# HÉVÍZ VÁROS

## TELEPÜLÉSRENDEZÉSI ESZKÖZEINEK 2018. ÉVI MÓDOSÍTÁSA TÁRGYALÁSOS ELJÁRÁSBAN *ELFOGADÁSI DOKUMENTÁCIÓ*

**2018. OKTÓBER**

**Készítette:** 5T Építészeti és Városfejlesztési Kft.

Módosító indítvány sorszáma	Indítvány helyszíne
3.	Napsugár sétány – Vörösmarty Mihály utca – Sugár utca – Dr. Korányi Ferenc utca

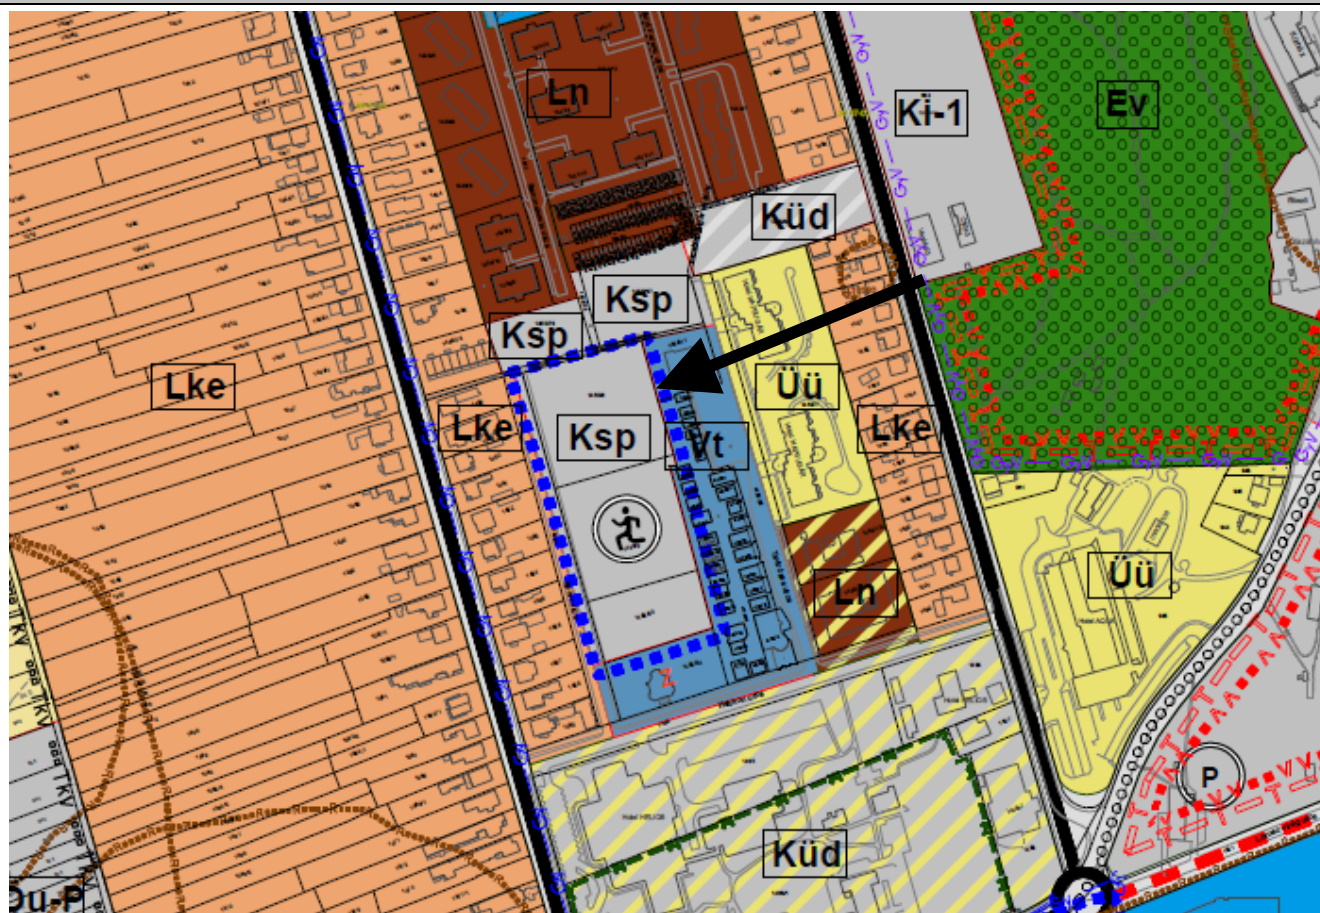
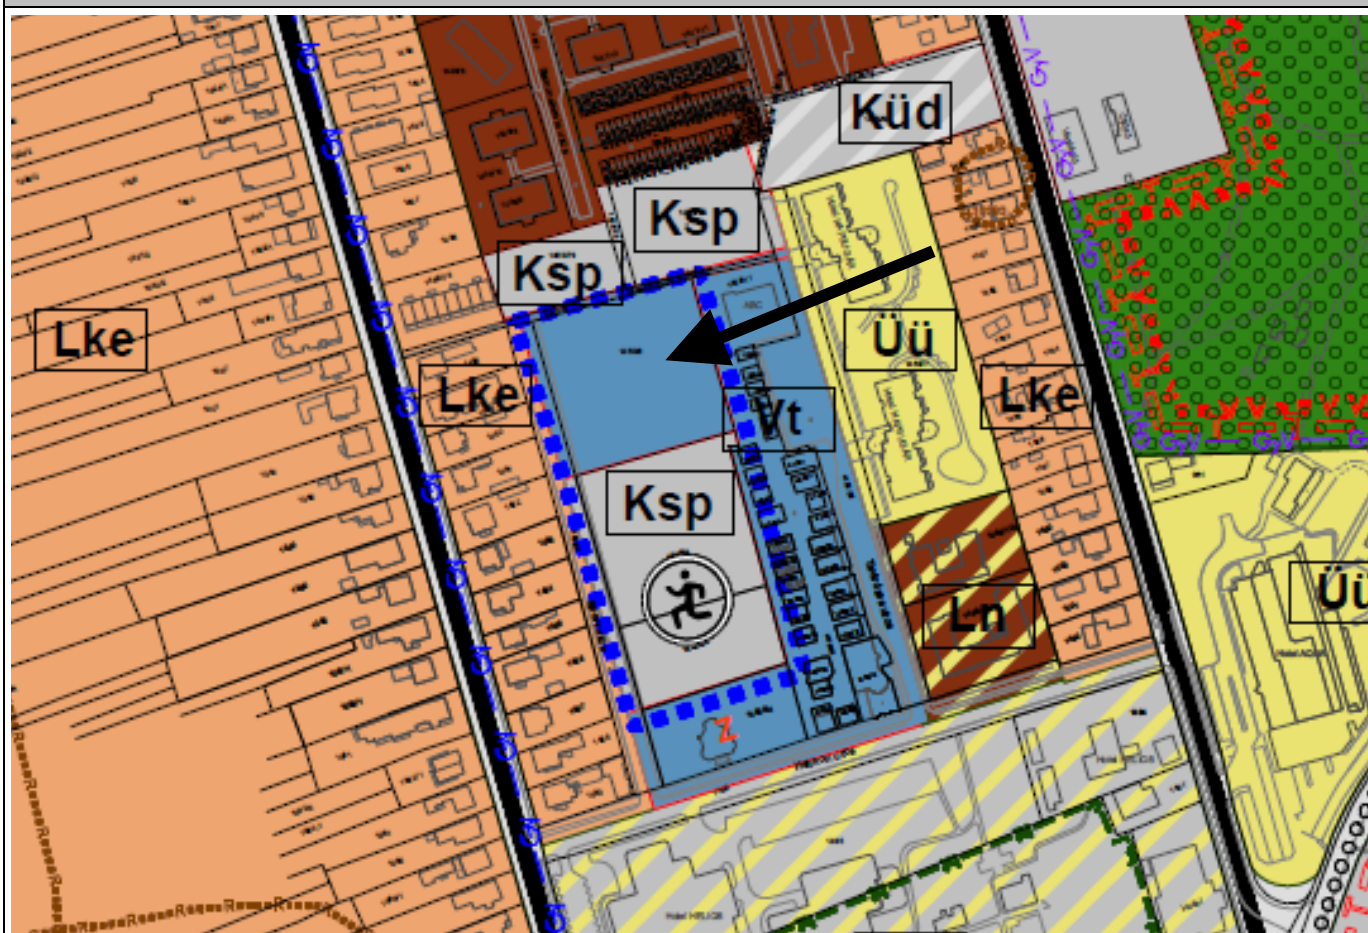
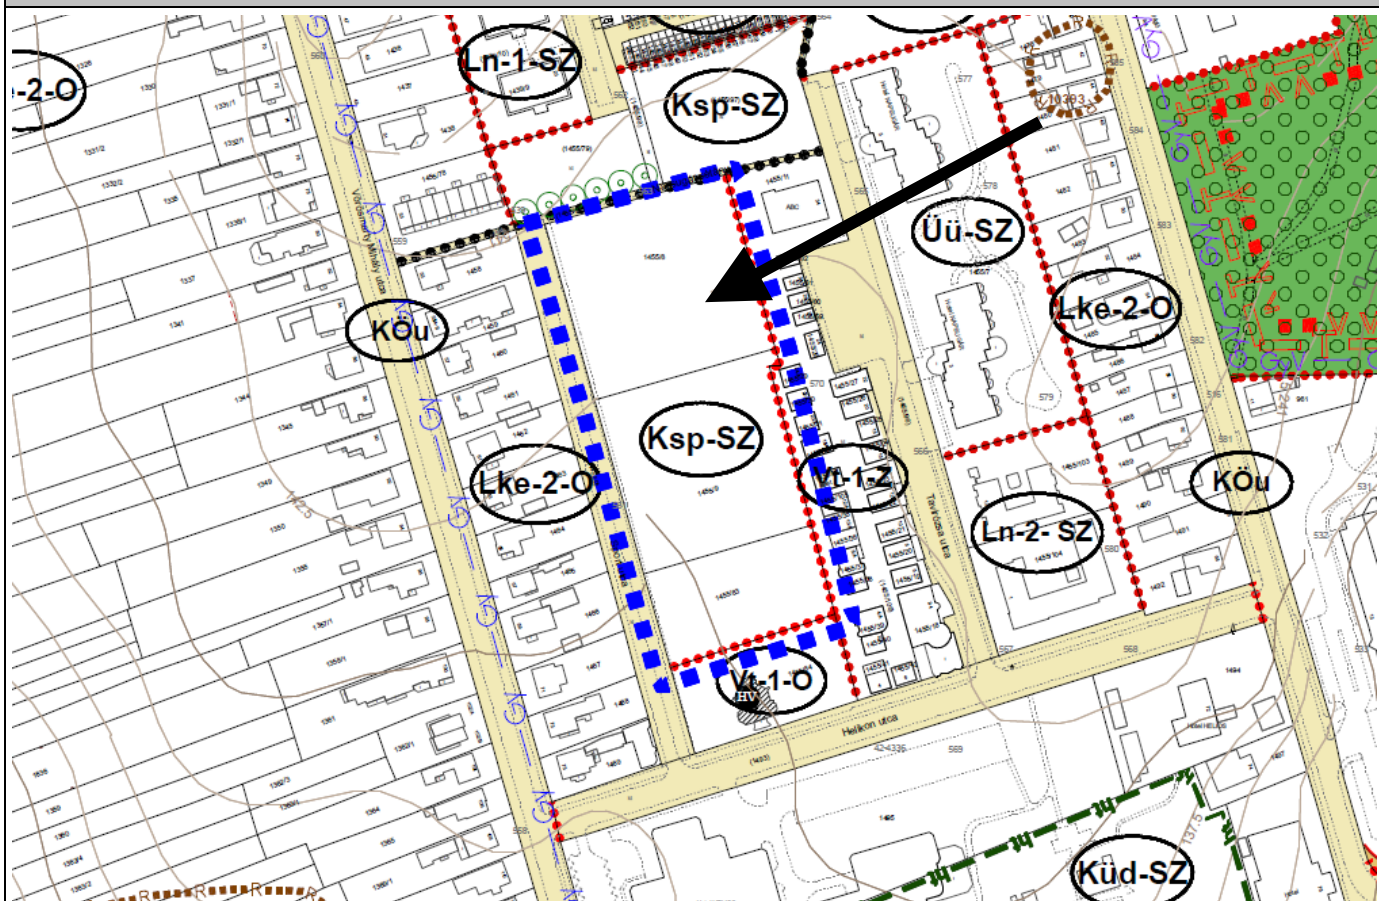
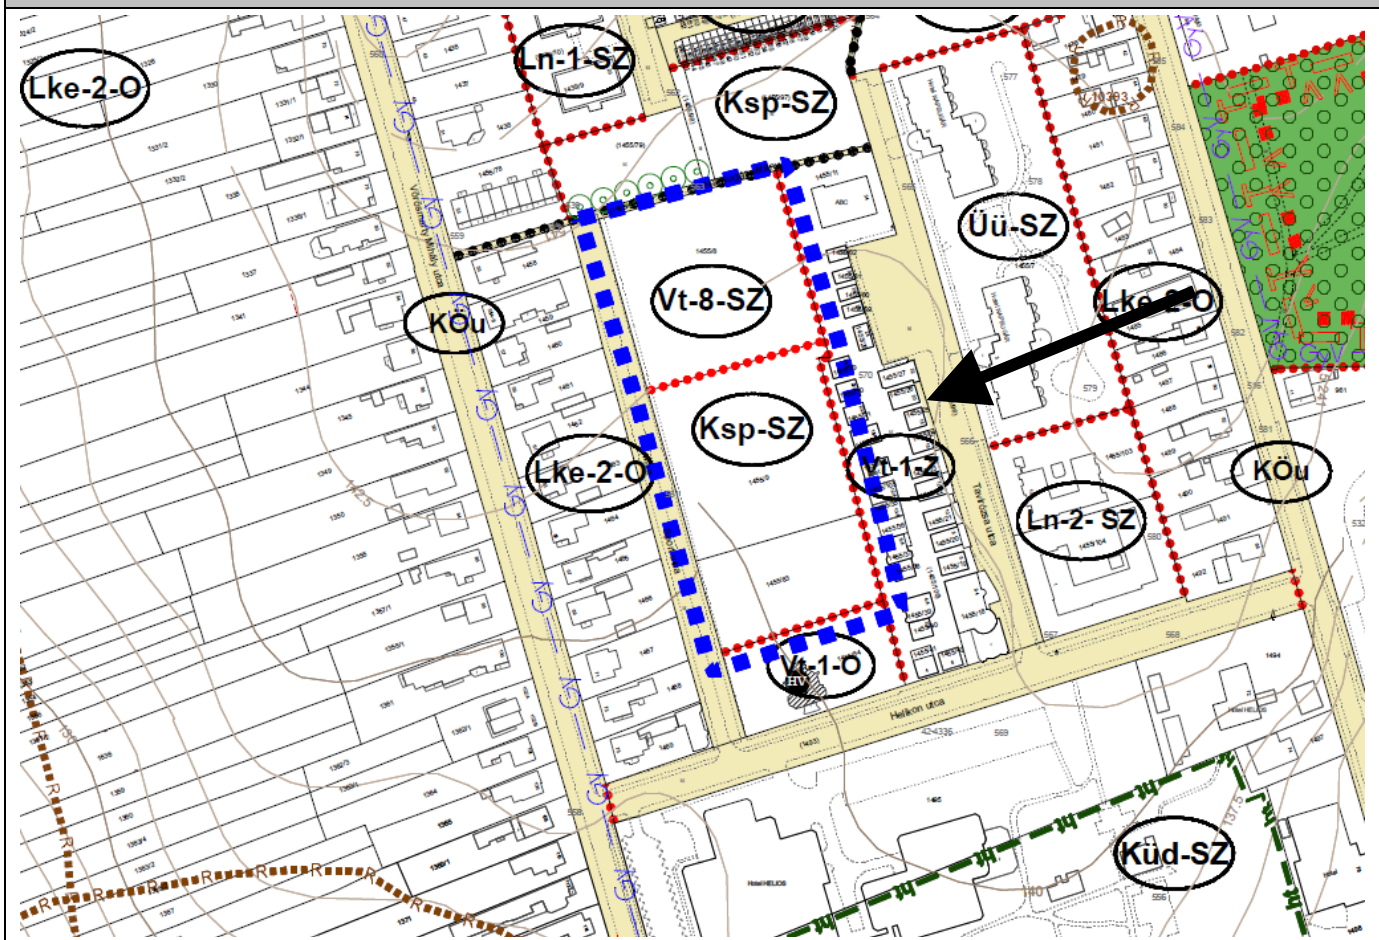
A Magyar állam, a Nemzeti Sportközpontokon keresztül kézilabda munkacsarnok építését tervezi Hévízen, melynek helyszínéül a 1455/8 hrsz-ú **Ksp-SZ** jelű sport területet jelölték ki.

A terület övezeti besorolása a rendeltetésének megfelelő, a hatályos előírások szerinti 5%-os beépíthetőség, és a 6,0m –es épületmagasság, a létesítmény elhelyezését nem teszi lehetővé. A nemzeti Sportközpontok által kidolgozott munkacsarnok elhelyezését 12,0m-es épületmagasság, és a az adott telekre vonatkozóan 50%-os beépíthetőség biztosítása szükséges.

Tekintettel az 50%-os beépíthetőségi elvárásra, az ingatlant, a területet új terület-felhasználásba, övezetbe javasolt áthelyezni.

A javasolt a településközpont vegyes (Vt) terület, és egy új Vt (Vt-8-SZ) övezet kialakítása.

h)	Vt-8 jelű építési övezet		
ha)	A kialakítható telek legkisebb mérete	2000	m <sup>2</sup>
hb)	A kialakítható telek legkisebb szélességi mérete	20	m
hc)	A beépítési mód	szabadon álló	
hd)	A megengedett legnagyobb épületmagasság	12,0	m
he)	A beépítettség megengedett legnagyobb mértéke	50	%
hf)	A zöldfelület legkisebb mértéke	20	%
